**Arrêté N°70-2021 - 04-20 - 00007**

*portant ouverture d'une enquête publique sur la demande d'autorisation environnementale  
déposée par la SAS PARC EOLIEN DES CHAUVIREY, 5, rue Anatole France 34000 Montpellier,  
en vue de l'exploitation d'un parc éolien sur le territoire des communes de Chauvirey-le-  
Châtel et Chauvirey-le-Vieil*

## Mémoire de réponse à l'enquête publique

**Ce mémoire de réponse reprend la numérotation du Procès-Verbal dressé par la commission d'enquête en guise de bilan de l'enquête publique.**

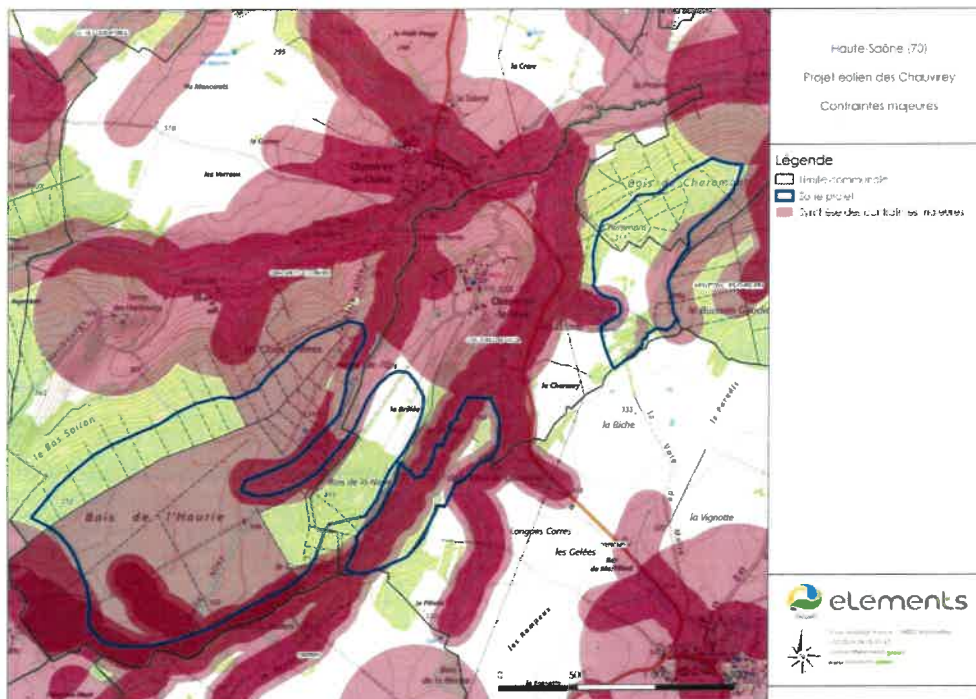
- L'analyse paysagère réalisée sur l'aire d'étude intermédiaire et la carte numérotée 54 qui figure dans l'étude d'impact en page 506 présente les secteurs peu favorables à l'implantation des éoliennes ainsi que les retraits à appliquer par rapport au vallon. Force est de constater que les éoliennes E1, E2, E3, E5 et E6 ne sont pas assez reculées par rapport au vallon et que les éoliennes E5 et E7 sont situées dans des secteurs peu favorables pour la perspective des monuments. Seule l'éolienne E4 se localise dans un secteur paysager à privilégier. Quels sont les critères paysagers ayant contribué à retenir le projet soumis à enquête publique ? Nous vous rappelons que l'étude d'impact indique en page 510 que : « La principale mesure paysagère a été préventive et a été le choix d'une implantation s'appuyant sur les lignes de force du territoire. Eléments s'est appuyé, autant que faire se pouvait au regard des nombreuses autres sensibilités environnementales et techniques, sur les préconisations paysagères émises à l'issue de l'analyse des qualités paysagères du territoire. »

La carte numérotée 54 en page 506 de l'étude d'impact présente en effet des secteurs qui sont 'peu favorables' par rapport au secteur 'à privilégier'. Cependant, cette préconisation ne proscrie absolument pas une implantation d'éolienne dans cette zone et n'indique pas non plus quel sera l'impact final d'une éolienne dans telle ou telle zone. La seule indication de cette carte est de prévoir qu'une éolienne implantée en zone 'peu favorable' aura probablement un impact plus important d'un point de vue paysager qu'une éolienne implantée en zone 'à privilégier'. Il s'agit donc d'une comparaison entre zones qui ne dénote pas l'impact final qui ne peut être observé qu'une fois l'implantation figée et à l'aide d'outils tel que des coupes ou photomontages. Il est donc tout à fait possible d'avoir un impact final acceptable dans une zone 'peu favorable'.

Ainsi, les éoliennes E1, E2, E3, E5 et E6 ne sont pas assez reculées par rapport au vallon seulement si l'on estime qu'il faut absolument entièrement les préconisations paysagères pour construire une implantation d'impact acceptable. Ce n'est pas le cas puisque nous démontrons, photomontages à l'appui, que l'implantation choisie a un impact paysager allant de nul à modéré (p549-551 de l'étude d'impact). Seuls 3 photomontages ont un impact modéré. De même pour l'éolienne E5, située dans une zone 'perspective monument'. Les photomontages depuis Ouge démontrent également un impact modéré.

Il est probable que si l'entière des préconisations paysagères avaient pu être respectées, le projet aurait un impact encore moins important d'un point de vue paysager (par exemple, un impact faible au lieu de modéré pour les photomontages depuis Ouge). Cependant, il paraît tout à fait acceptable d'un point de vue paysager en l'état, photomontages à l'appui. Ainsi, la carte de l'état initial aurait pu être réévaluée en indiquant une zone 'très favorable' en bleu, et des zones 'moins favorables' plutôt que 'peu favorables'.

Figure 16 : Méthodologie générale de l'étude d'impact (© Corieaulys)

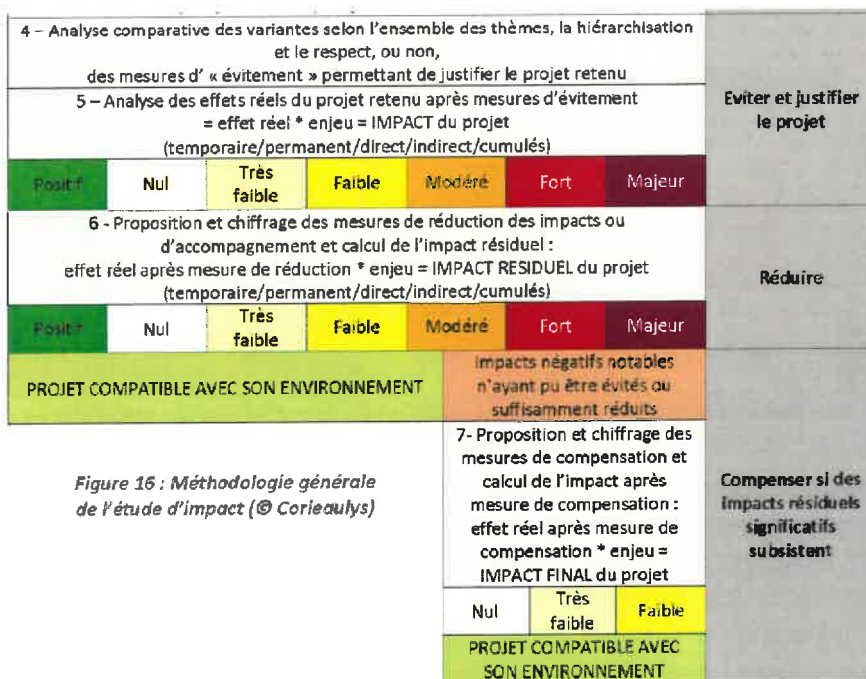
**QUESTION**  
 " La cotation mathématique apporte l'avantage de ne pouvoir « mentir ». On ne pourra pas dire que l'impact est faible si un effet modéré ou fort est attendu sur une sensibilité modérée ou forte" ( EIEV2 p 30)  
 La méthode explique que la "cotation mathématique" d'un impact s'écrit "impact = enjeu \* effet".  
 Question : Quelle est donc la relation mathématique entre "un effet modéré ou fort attendu" appliqué sur "une sensibilité modérée ou forte" qui donne comme résultat un niveau d'impact "qui ne peut mentir"?

Les mesures compensatoires visent un bilan neutre écologique voire une amélioration globale de la valeur écologique d'un site et de ses environs. Elles sortent du cadre de conception technique propre au projet et elles font appel à une autre ingénierie : le génie écologique. Après l'application de la mesure de compensation, l'impact final est réévalué : voir la méthodologie générale de l'étude d'impact, Figure 16 (Pièce 5, p 31) qui est pourtant cité et même présenté par l'association dans l'observation n°136 à la page 5 .

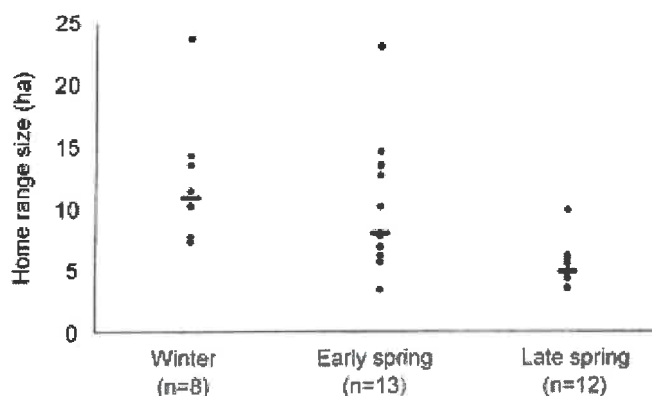
Pour évaluer ces impacts, tant l'Annexe 1 que l'EIEV2 ne présentent que des cartes appelées "Le projet éolien et les sensibilités avifaunistiques " (en phase chantier et en phase d'exploitation), MAIS il ne s'agit que de cartes générales toutes espèces confondues qui d'une part ne se réfèrent pas précisément au domaine vital des pics (zonage des densités de population, par espèce) et d'autre part ne se positionnent pas dans le contexte général d'un massif forestier présenté comme faisant 1000 ha (rien n'est dit sur les contours de ce massif).

La carte ci-après a été réalisée pour suppléer ce GRAVE MANQUE de l'étude d'impact.
